Avis délibéré de l'Autorité environnementale sur le programme d'aménagement global "Gestion des flux, du stationnement et valorisation des paysages" sur le hameau du Hourdel (80)

n°Ae: 2015-88

Illustration 4 : plan des opérations prévues sur le site (Source dossier)

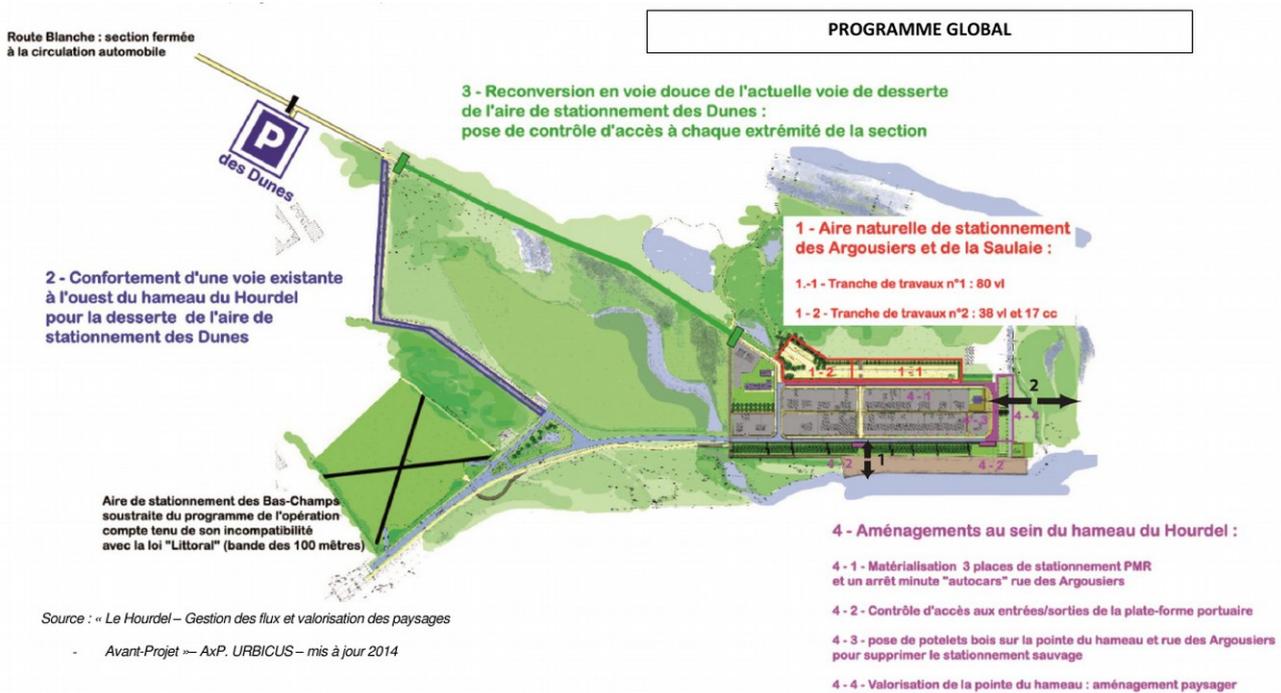
Trois variantes ont été étudiées par le maître d'ouvrage pour l'aménagement de « l'aire naturelle de stationnement des Argousiers et de la Saulaie » (notée 1 sur le schéma 4 page 7). Des tableaux d'avantages et inconvénients très clairs sont présentés pour chacune de ces options. Les arguments environnementaux qui expliquent le choix opéré in fine sont clairement présentés. Il est notamment fait état du choix de la variante qui n'empiète pas sur le site Natura 2000. Le choix final n'est pas celui qui comporte le plus de places ce qui est présenté par le maître d'ouvrage comme en faveur de la limitation de la surfréquentation.

Illustration 5 : carte de l'aléa de submersion marine (source MEDDE via dossier d'étude d'impact). L'inclusion en haut à gauche est la carte du PPRN en cours d'élaboration fournie par la DREAL dans sa contribution à l'Ae.

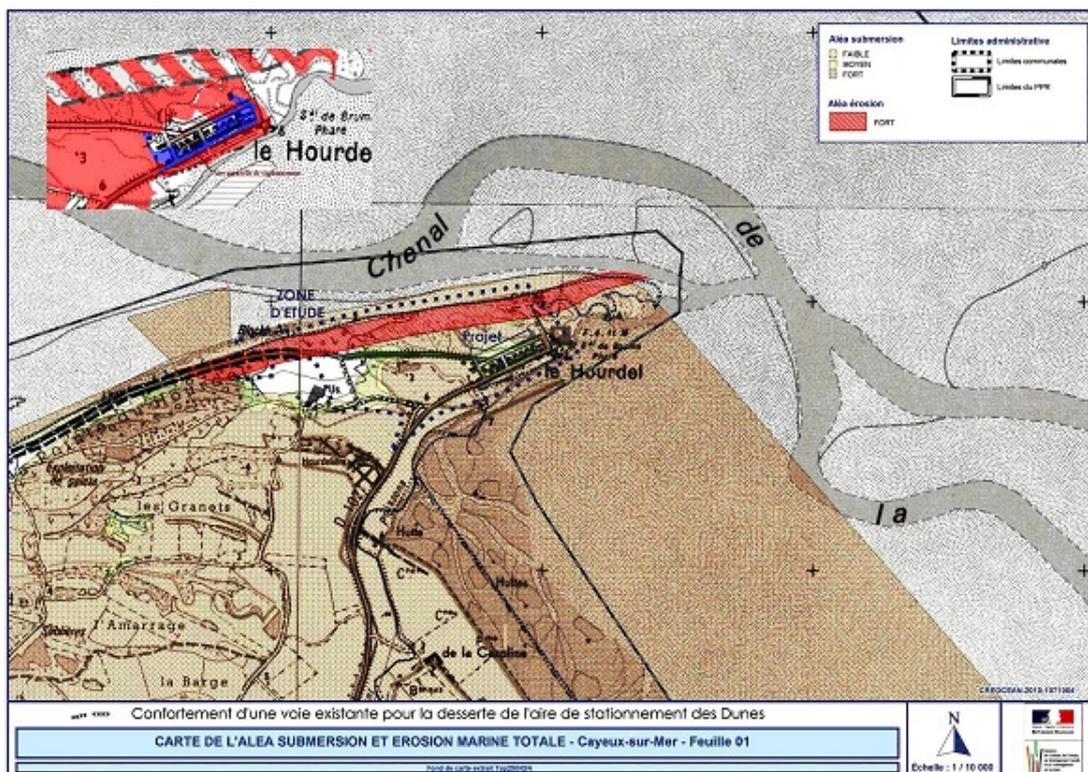
Du fait de sa proximité du rivage le site est susceptible de subir des submersions marines. Le dossier indique que la majeure partie du projet est en zone d'aléa faible. L'Ae note cependant que le projet serait concerné par le niveau de risque fort si l'on s'appuyait sur le plan de prévention des risques naturels (PPRN) en cours d'élaboration (cf. inclusion sur la carte de l'illustration 5).

Illustration 6 : carte des formations végétales au droit du futur parc de stationnement (Source dossier)

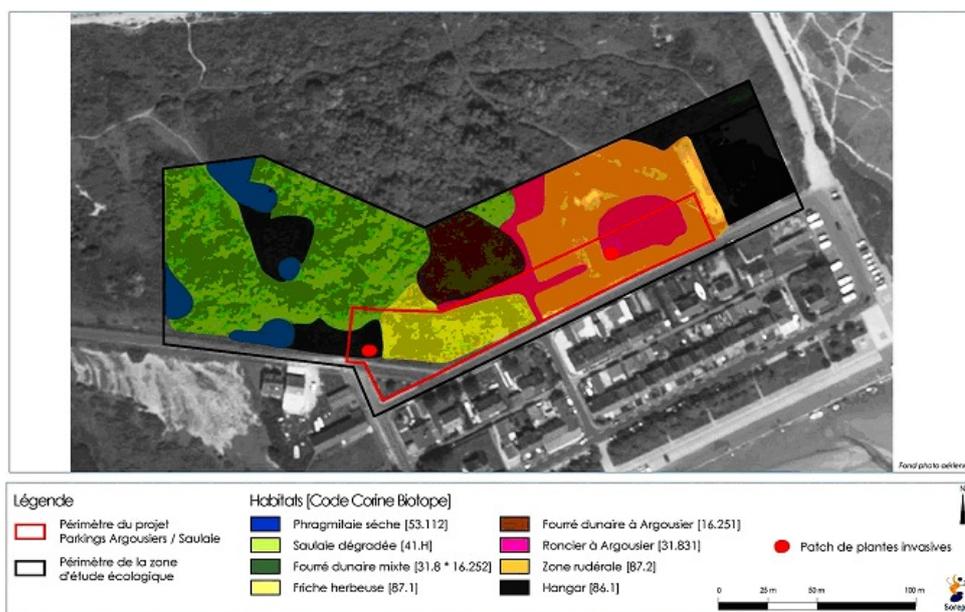
Les espaces naturels du site abritent des cortèges d'espèces végétales et des populations animales remarquables. Seules les principales espèces constituant les habitats naturels présents sur la zone du projet sont mentionnées. L'Ae souligne qu'un inventaire exhaustif des espèces présentes sur la zone du projet et de leur statut de protection est nécessaire afin d'identifier les éventuelles espèces protégées ou patrimoniales.

L'Ae recommande de compléter l'inventaire des espèces végétales et animales et d'indiquer la liste des espèces protégées ou patrimoniales.
